四国電力(株)伊方発電所 3号機の安全性に
関する総合的評価
(一次評価) に関する審査書

平成 24 年 3 月 26 日
原子力安全・保安院

図5-2 建屋応答の非線形性が設備の裕度評価に及ぼす影響について(1/2)

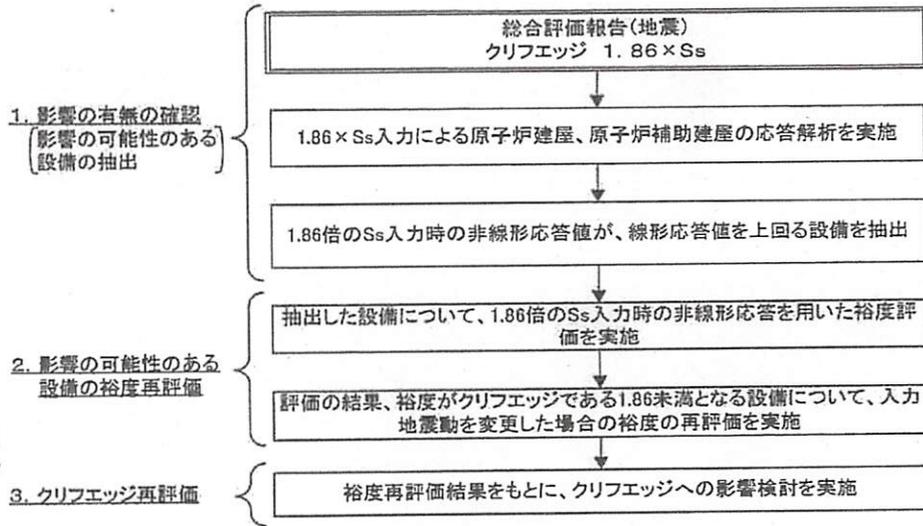
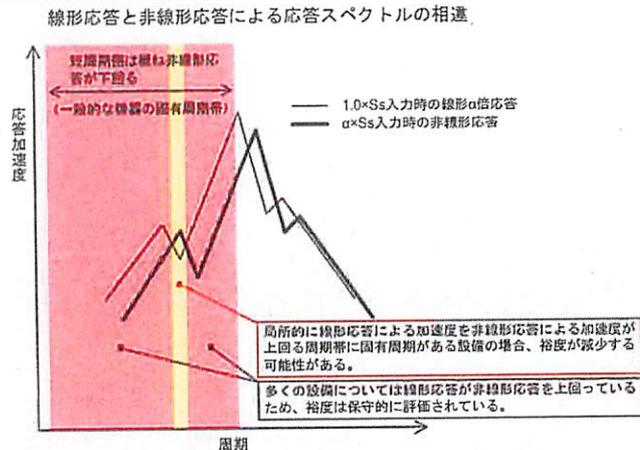
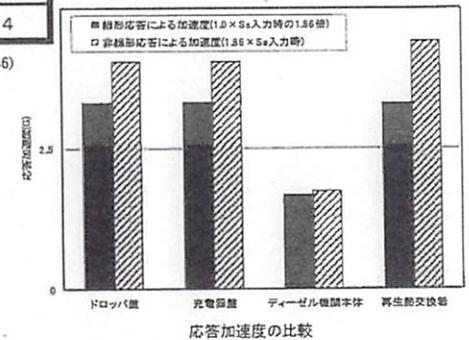
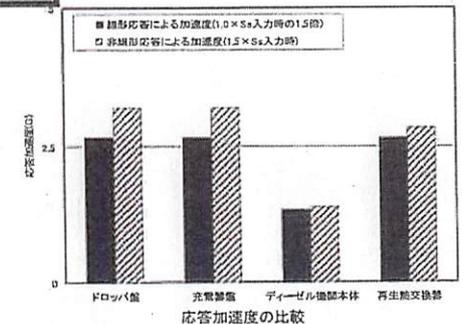
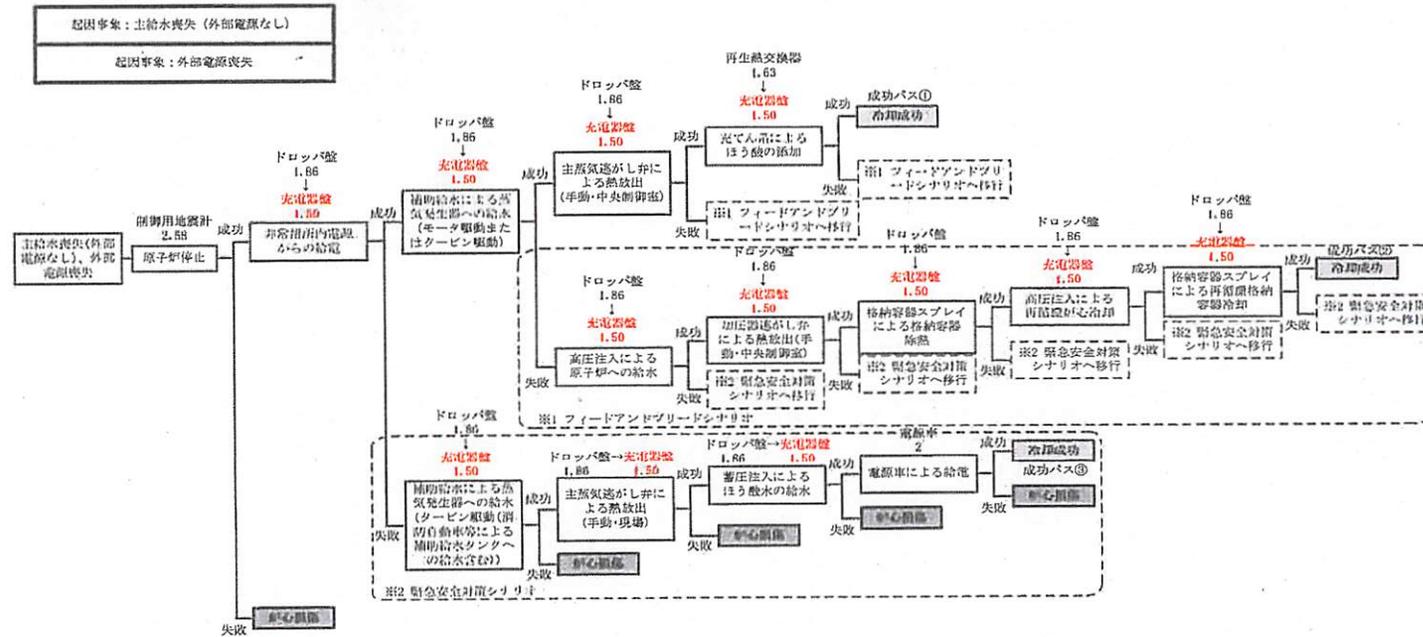
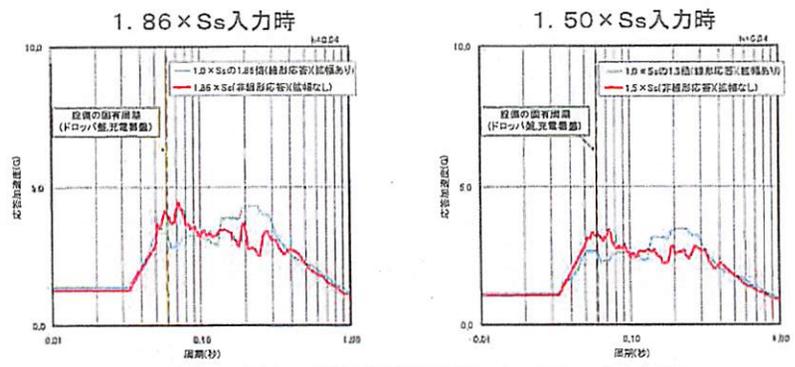
また、 S_s を係数倍した地震動に対する評価値と許容値の比較から耐震裕度を算出しているものとしては、原子炉建屋及び原子炉補助建屋があり、これらについては水平方向に関して2倍の S_s に対する地震応答解析が実施され、鉄筋コンクリート造耐震壁のせん断ひずみが終局限界付近であることにより、この2倍の S_s が耐震裕度とされている。当院は、このように設計レベルを大きく超える範囲の評価であることから、当該解析の条件、手法の適用性、結果等の詳細を提示するよう四国電力に指摘した。

とした原子炉建屋及び原子炉補助建屋に対する水平方向の地震応答解析を行うことにより建屋応答の非線形性を確認するとともに、それぞれの建屋に設置してある各設備の耐震裕度、並びにクリフエッジ評価に及ぼす影響について確認した。その結果、 $1.0 \times S_s$ による建屋応答を線形倍（ 1.86 倍）した建屋応答（以下「 1.86 倍した建屋応答」という。）により評価した設備の耐震裕度と $1.86 \times S_s$ を入力動として建屋の非線形性を考慮した地震応答解析から求めた建屋応答（以下「 $1.86 \times S_s$ による建屋非線形応答」という。）により評価した設備の耐震裕度を比較したところ、一部の設備においては、建屋応答の非線形性による局所的な影響により、耐震裕度の減少が確認された。このため、一部設備の耐震裕度の減少がクリフエッジの特定に及ぼす影響を確認したところ、炉心損傷に係るクリフエッジとなる耐震裕度は $1.86 \times S_s$ から $1.50 \times S_s$ に変更され、炉心損傷に係る機能喪失の原因となる設備等は、事業者報告書においてはドロップ盤であったものが充電器盤に変更されることを確認した（図5-2）。また、SFP燃料損傷に関して、当初の事業者報告書においてクリフエッジとなる耐震裕度は $2.0 \times S_s$ 、機能喪失の原因はSFP損傷とされていたが、建屋応答の非線形性の影響を考慮した場合でも、当初の事業者報告書における評価から変更されないことを確認した。その詳細は以下のとおりである。

- 上記②の耐震裕度の再評価の結果から、耐震裕度が減少した4設備の耐震裕度についてはその値を、また他の設備の耐震裕度については保守的な値であることを確認した上で事業者報告書の値をそれぞれ用いることにより、イベントツリーを再構築し、炉心損傷に対するクリフエッジの特定への影響を検討した。その結果、炉心損傷に対するクリフエッジについては、クリフエッジとなる耐震裕度が $1.86 \times S_s$ から $1.50 \times S_s$ に変更され、機能喪失の原因となる設備等がドロツパ盤から充電器盤に変更されることを確認した。
- SFP燃料損傷に対するクリフエッジについては、機能喪失の原因はSFPの構造損傷であり、クリフエッジとなる耐震裕度は $2.0 \times S_s$ から変更されないことを確認した。

した建屋応答が $1.0 \times S_s$ による建屋応答を線形倍した建屋応答よりも大きくなる割合は、入力地震動が小さくなるにつれて小さくなる傾向にあることを確認した(図5-2(5))。更に、これらの傾向に加え、 $1.50 \times S_s$ を入力動とした建屋応答の非線形性を考慮した地震応答解析の結果、4設備の再評価値は許容値内に収まることを確認した。よって、4設備を含めた対象設備の耐震裕度は 1.5 未満に減少することはないと考える。

クリフエッジにおける耐震裕度の値が1.86から1.50に減少し、機能喪失の原因となる設備がドロップ盤から充電器盤に変更となることを確認した。また、SFP燃料損傷に対するクリフエッジの特定については、建屋応答の非線形性を考慮しても影響がないことを確認した。

- (i) 建屋の非線形性を考慮した建屋応答が1.0 × Ssによる建屋応答を線形化した建屋応答よりも大きくなる周期帯は、1.5倍及び1.86倍に対していずれも同様である。
- (ii) 1.86 × Ss入力時及び1.50 × Ss入力時の裕度評価結果や応答スペクトルの状況から、非線形応答と線形応答との差異は地震動の減少とともに小さくなる傾向にある。

図5-4 設備の設置場所及びアクセスルートの耐性に係る斜面の安定性評価

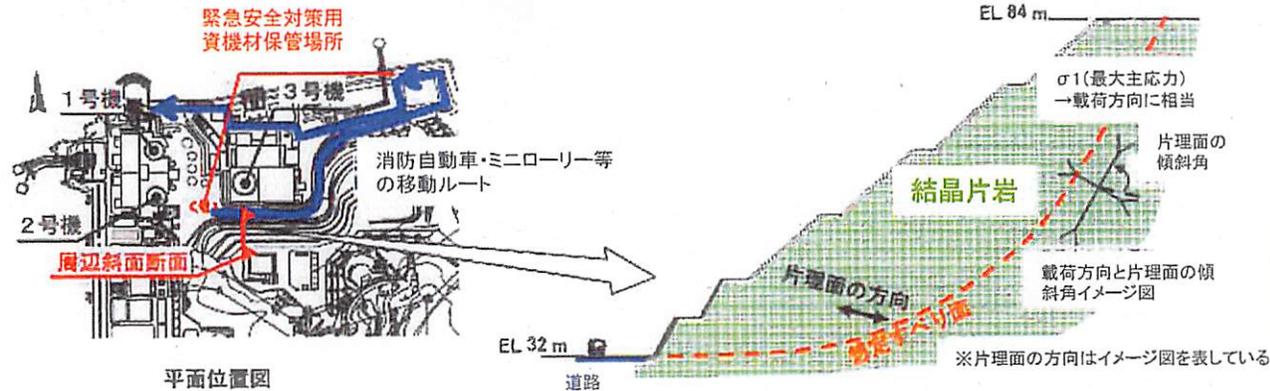
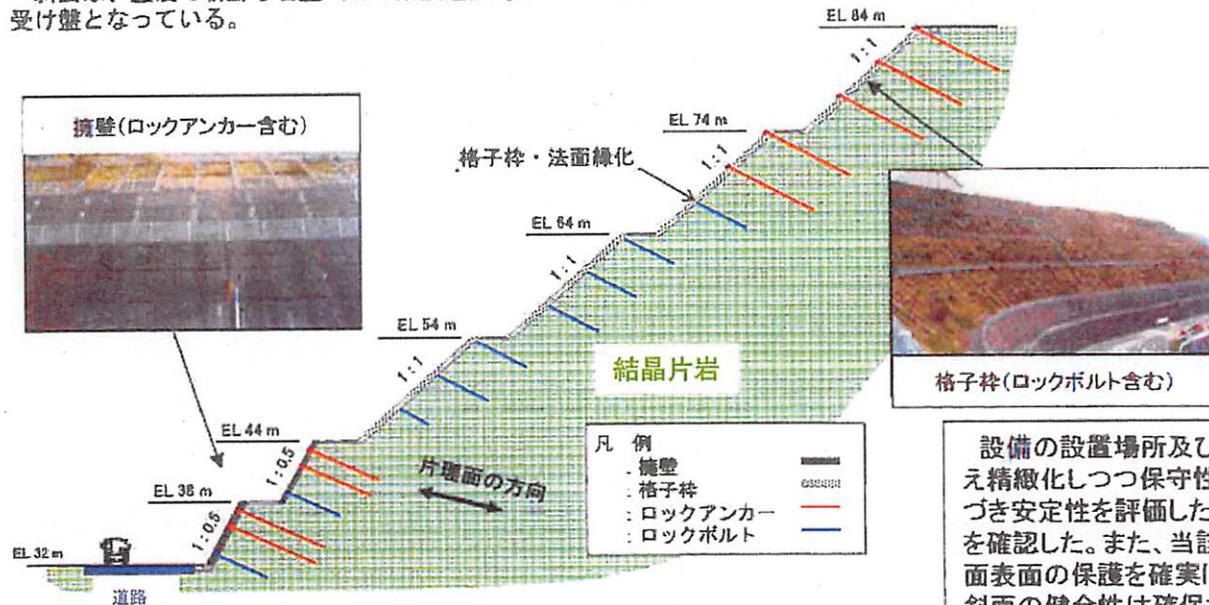
ただし、被害想定において、防護措置に係る設備の設置場所及びアクセスルートが地震によって影響を受けるか否かについて評価するにあたっては、当該発電所の立地条件として敷地の建屋エリア背後の斜面における地震時の安定性を確認する必要があるが、当該斜面については、より実状を踏まえ精緻化を図る観点から、斜面形状や想定すべり面に対する片理面の方向を考慮した上で地震時の安定性評価の結果が示され、 S_s に対する余裕（少なくとも1.6倍）を有していることに加え、以下のとおり、斜面の性状、これまでの表面補強対策及び適切な維持管理の実施状況を踏まえると、その安定性は確保されていると考える。（図5-4）

詳細な解析評価用物性値を用いて、周辺斜面の安定性を評価した結果、耐震バックチェック評価での最小すべり安全率に対して、少なくともすべり安全率1.6（約15%の余裕）を確認。

設備の設置場所及びアクセスルートの周辺斜面について、より実状を踏まえ精緻化しつつ保守性を持たせた解析用物性値（岩盤のせん断強度）に基づき安定性を評価した結果、すべり安定性（すべり安全率1.6）を有することを確認した。また、当該斜面は、性状として堅硬で新鮮な岩盤であること、斜面表面の保護を確実に実施し、綿密な保守管理も徹底されていることから、斜面の健全性は確保されていると考える。

図6-2 扉に対する波圧の設定方法

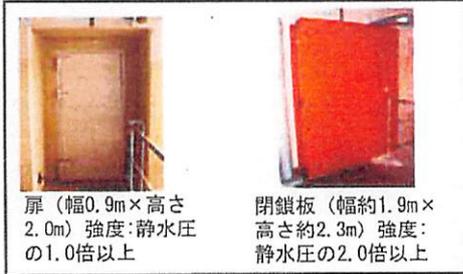
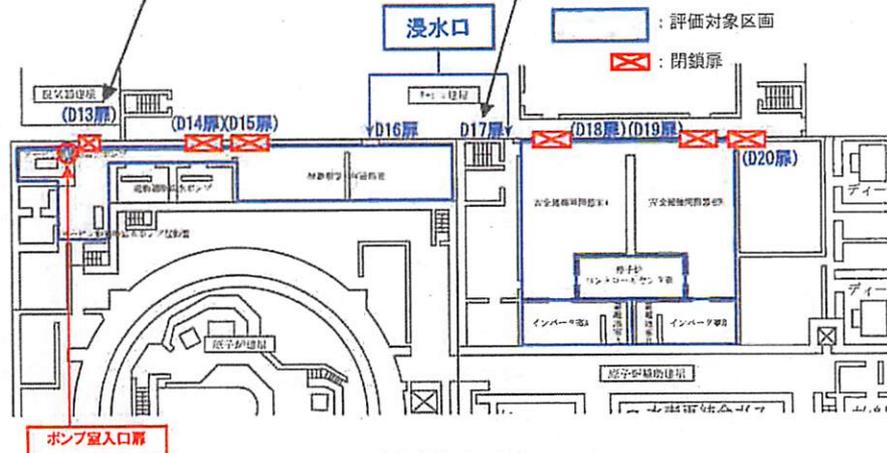
これらの課題①、②に対し、津波時の動水圧の作用を踏まえ保守性を有した浸水量評価、シール施工した扉からの浸水の可能性及び地震による配管貫通部等の止水性能低下の可能性について、重点的に検討するよう四国電力に指摘した。その結果、緩和機能として特に重要と考えられるタービン動補助給水ポンプ及び電気設備（パワーセンタ等）とその許容津波高さT. P. +14.2m（浸水口はシール施工等）を対象に、動水圧を考慮し、かつ、シール施工を考慮しないという厳しい条件（扉の隙間から浸水するものと仮定）で浸水量評価を実施した場合であっても、タービン動補助給水ポンプ及び電気設備（パワーセンタ等）の機能が保持できること等から、当該設備の許容津波高さをT. P. +14.2mと設定していることは妥当なものとする。また、地震によって配管貫通部等の止水性能が低下する可能性は低いものとする。検討の詳細は以下のとおりである。

13扉前面の閉鎖板に作用する波圧の設定においては、静水圧の3倍を考慮することの必要性について指摘した。この指摘への対応としては、脱気器建屋外壁が破壊されたとしても、更に建屋内には脱気器の鉄筋コンクリート基礎が津波方向にほぼ正対する位置に8体あるため、それらによる波圧の軽減効果が見込まれることから、静水圧の2倍を設定しているものの、仮に静水圧の3倍を考慮した場合においてもD13扉前面の閉鎖板は十分な強度を有することを確認した。

- ✓ 保守性を有した浸水量評価の方法については、国土交通省が平成23年東北地方太平洋沖地震後に策定した暫定指針を参考に、建屋間の狭隘部にある扉（D13扉）等に対して、動水圧として浸水深の2.0倍の静水圧を考慮する等、保守的な波圧を設定した上で、扉が有する強度に応じて破損の有無を判断し、必要に応じて、扉本体に作用する波圧を軽減するための閉鎖板（鋼板）の設置（D13扉前面）又は水密扉化するまでの間における暫定的な扉の閉鎖運用（D13本体、D14、D15、D18、D19、D20扉）を実施（図6-2）するとともに、残りの浸水口となる扉（D16及びD17扉）に対しては浸水時間を保守的に考慮した浸水量が計算されている（課題①-1への対応）。なお、津波の襲来方向や建屋配置などを考慮して上記のような波圧が設定されている。
- ✓ 浸水量の計算においては、試験範囲を超える浸水深（圧力）に対する適用性が確認できなかった定数を用いず、止水処理を無効とし、シール施工した扉の隙間から水が流入するものとされている（課題①-2への対応）。
- ✓ 上記の手法に基づき、緩和機能のうち特に重要なタービン動補助給水ポンプ（設置レベルT. P. +10.0m）、同起動盤（設置レベルT. P. +10.0m）及び電気室（設置レベルT. P. +10.3m）を

各扉および閉鎖板は設定した波圧に対して強度を有する。

図6-3 浸水量評価結果

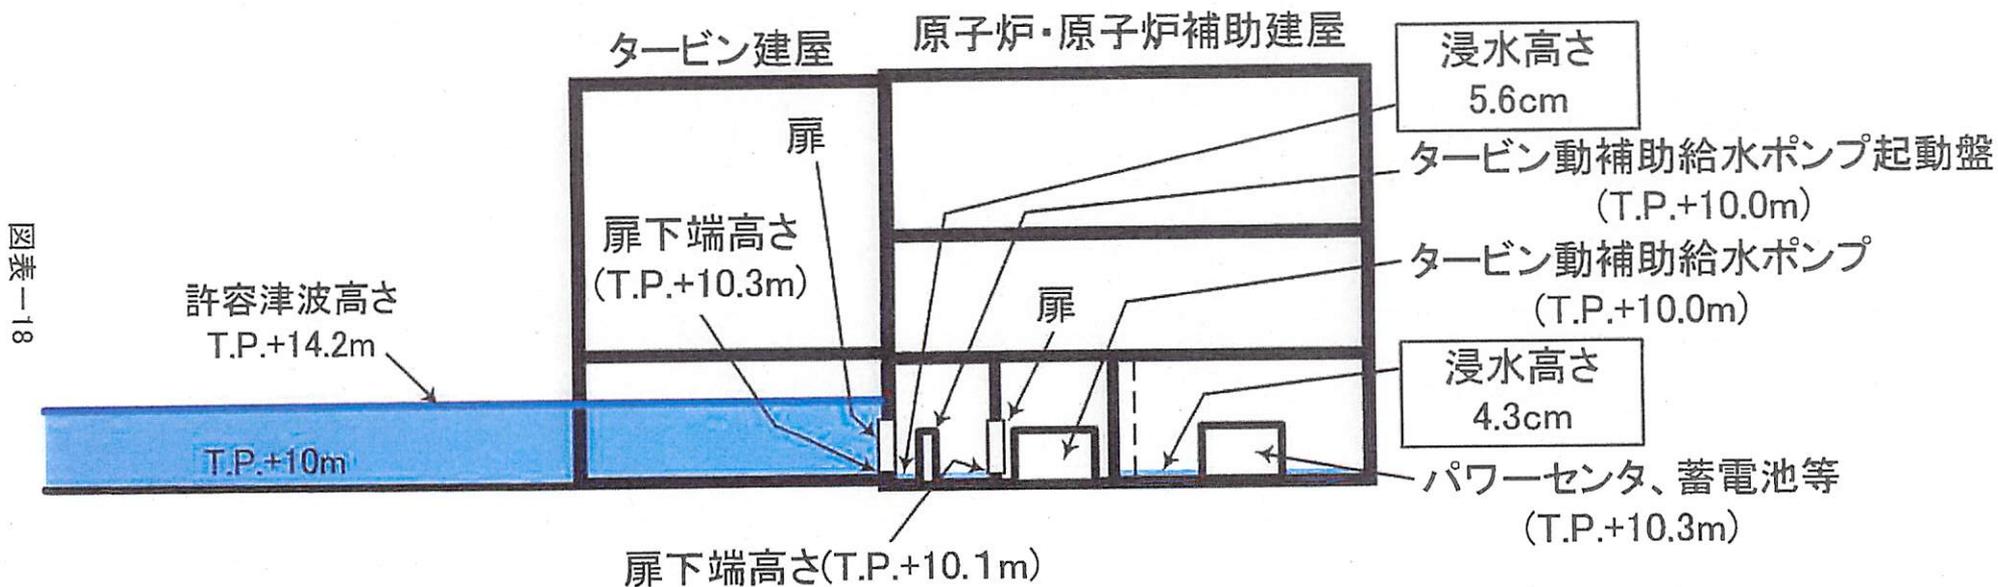
対象として、許容津波高さである T. P. +14.2m の妥当性を検証するため、保守性を有した浸水量評価が実施された結果（図 6-3）、建屋外から浸水するものの、タービン動補助給水ポンプ室前区画の浸水高さは 5.6cm であり、タービン動補助給水ポンプ室入口扉の敷居高さ約 10cm を下回ることから同ポンプ区画には浸水しないこと、タービン動補助給水ポンプ室前区画にある同起動盤及び電気室（パワーセンタ等）については、当該設備の区画に浸水するものの、ポンプ室前区画の同起動盤及び電気室のパワーセンタ盤の浸水高さは、それぞれ 5.6cm、4.3cm であり、それぞれの設備が機能喪失する浸水高さ 15cm 及び 6.3cm を下回ることから、機能には影響しないものと評価される。

タービン動補助給水ポンプ及びパワーセンタ、蓄電池等は浸水しない

図6-4 浸水対策

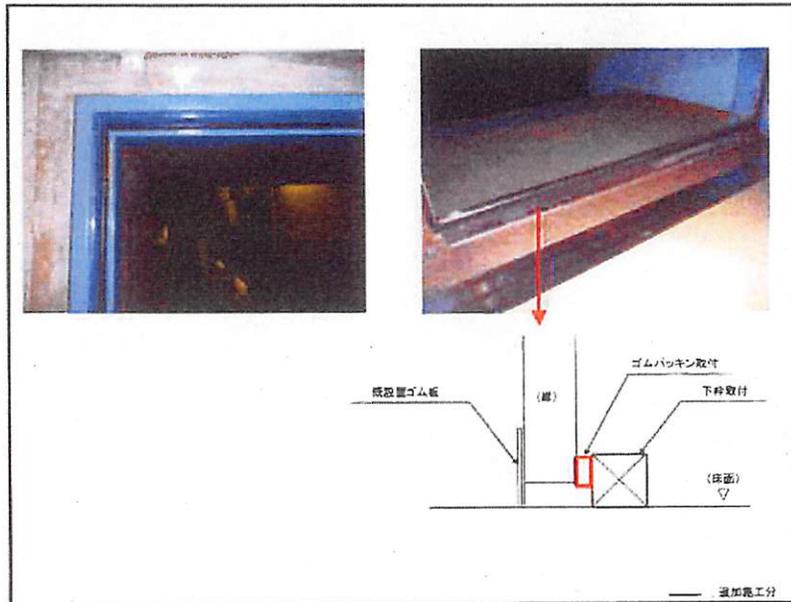
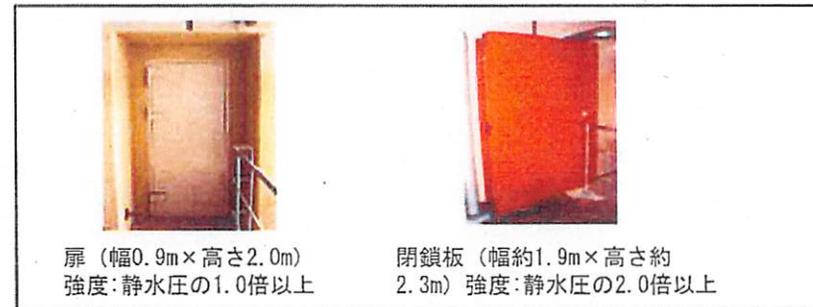
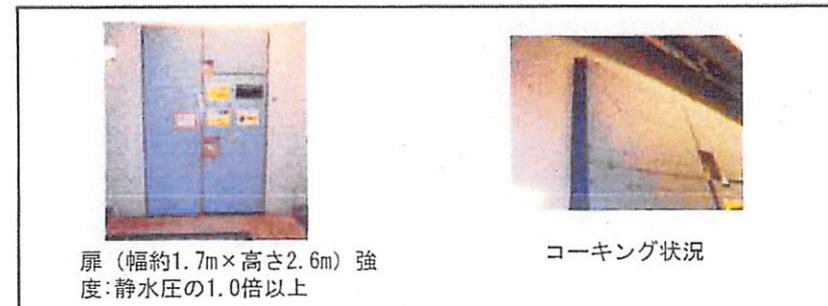
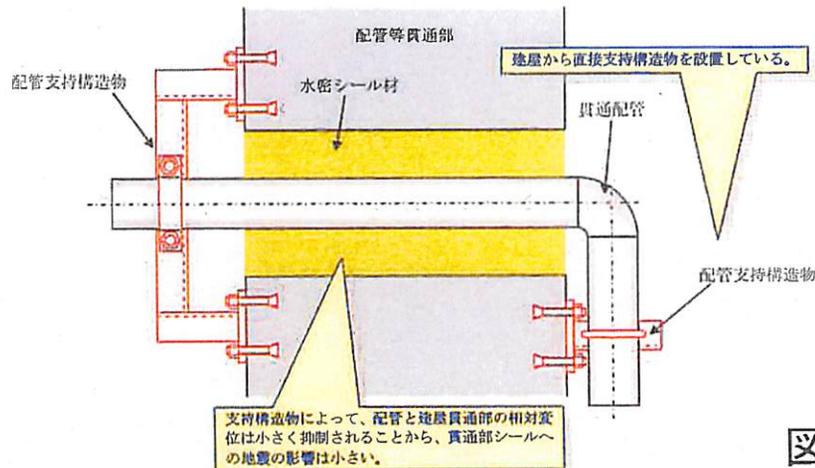
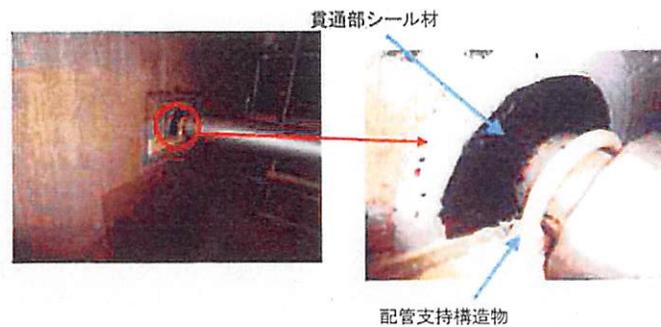
- ✓ 配管貫通部については、配管が貫通部の両側で建屋に支持されており地震時に相対変位が発生しにくく、貫通部シール部への影響は軽微であり地震後に止水性能が低下する可能性は低いものと評価された（図 6-4）。ただし、地震と津波の重畳を踏まえた更なる信頼性向上のため、今後もブーツラバーの追加設置等の止水処理の多重化等について継続的に検討する必要がある。

支持構造物によって、配管と建屋貫通部の相対変位は小さく抑制されることから、貫通部シールへの地震の影響は小さい。

図8-6 1次冷却材ポンプ(RCP)漏えい量評価方法について

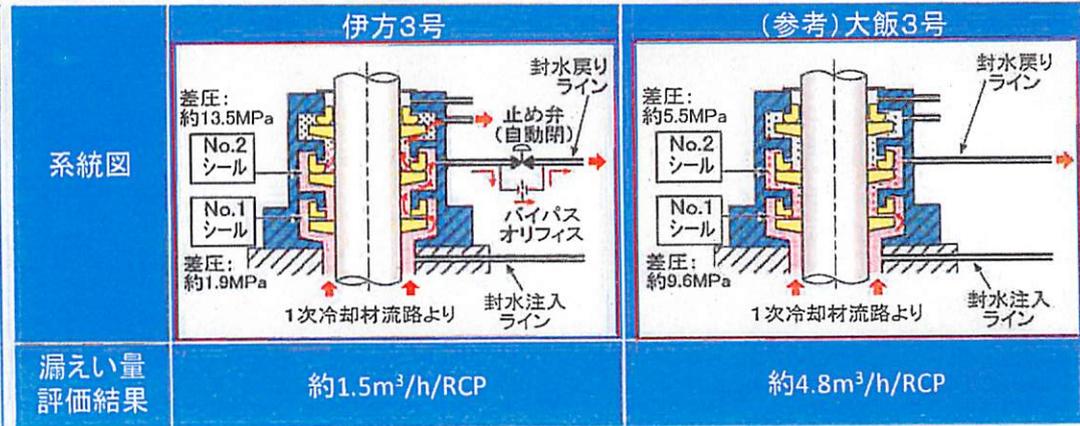
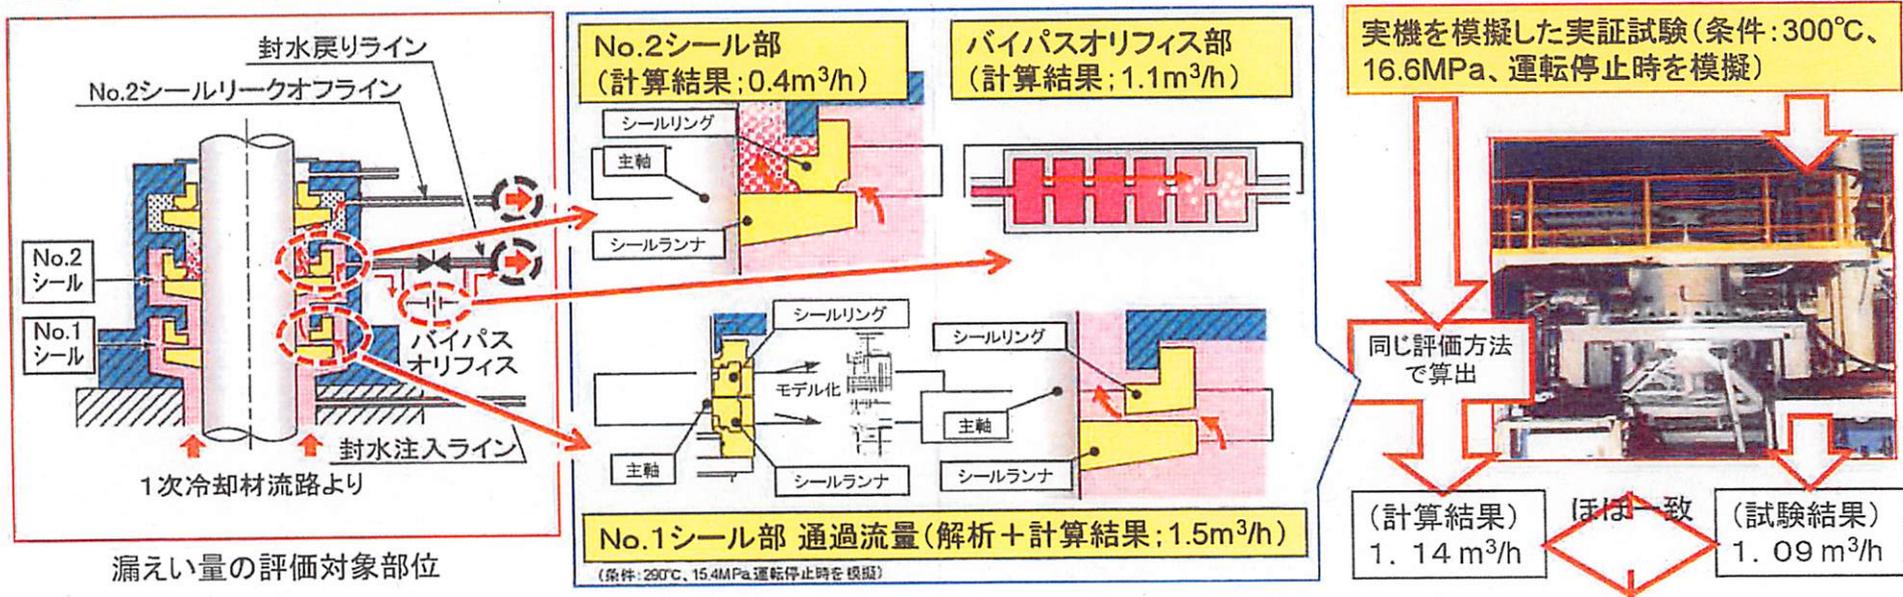
四国電力は、全交流電源喪失時に、RCPへの封水注入機能及びRCPシール部の冷却機能（サーマルバリアへの冷却水通水）が失われた場合のシール部からの漏えい率として、1次冷却材圧力15.4MPaにおいてRCP1台当たり約1.5m³/hを想定している。RCPからの漏えい率1.5m³/hの想定については、RCPシールの構造、特性等の設計条件、全交流電源喪失時におけるRCPシール部の挙動を明らかにしたうえで、機械工学便覧に示されている評価式等を用いて、No.1シール、No.2シール及び封水戻りラインバイパスオリフィスにおける各々の流量を差圧-流量特性に基づく解析によって求めたとしている。(図8-6)

伊方3号機のRCPポンプ封水系統は、大飯3号機の系統と設計・構造が異なっているため、保安院及び基盤機構では、以下の3項目につき追加検討を指示した。

- ・漏えい量の評価方法の妥当性
- ・SBO時におけるシール部の健全性確認
- ・SBO時のプラント冷却シナリオの成立性確認

図8-7 全交流電源喪失時におけるRCPシール部の健全性確認

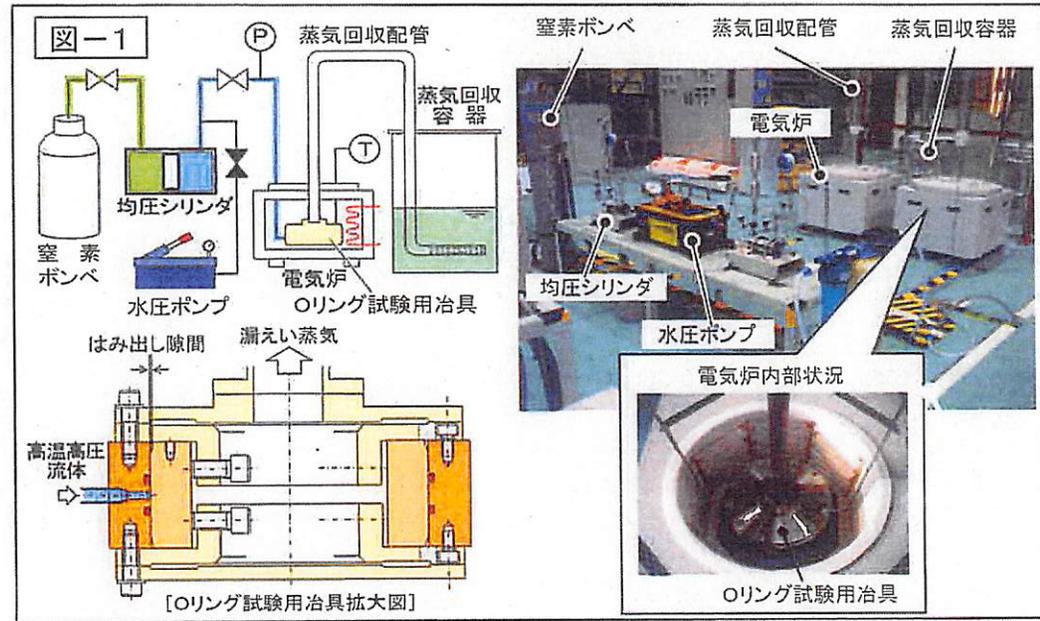
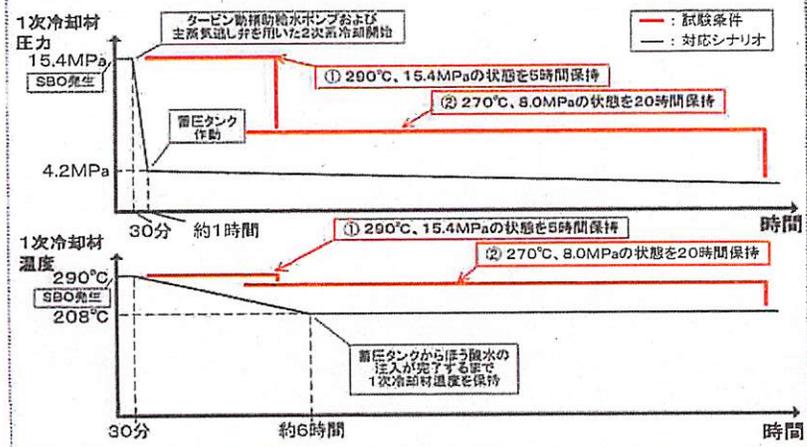
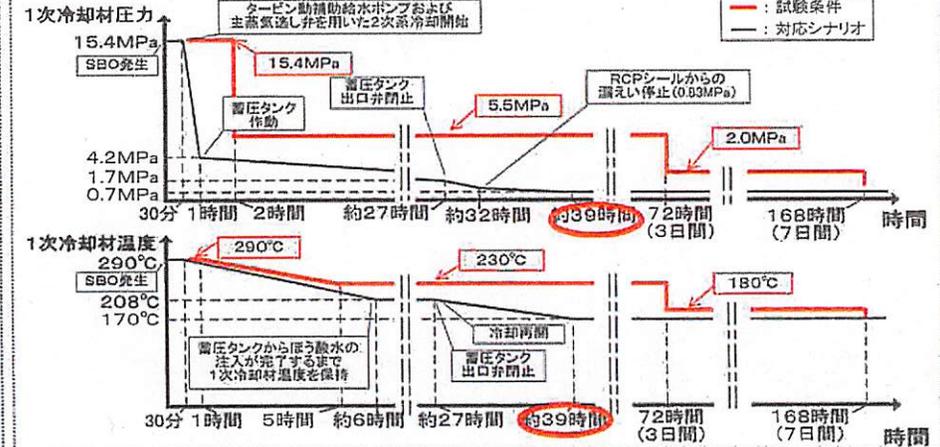
また、全交流電源喪失時には、RCPシール部は一時的には通常運転時の1次冷却材温度（約290℃）に晒されるものの、シール部品としての金属材料等は十分な耐熱性能を有していること、シール部品間に用いているリングについては、RCP製造メーカーにより全交流電源喪失時に想定される1次冷却材の温度、圧力を模擬したリングの検証試験によって、全ての試験体（24個）について、健全性が維持されていることが確認されているとしている。(図8-7)

さらに、伊方発電所に納入された過去5年分のRCPシールリングおよび今回の検証試験に使用したリング計268体の検査記録を調査し、寸法、物性値が均一な製品が提供されていることを確認。
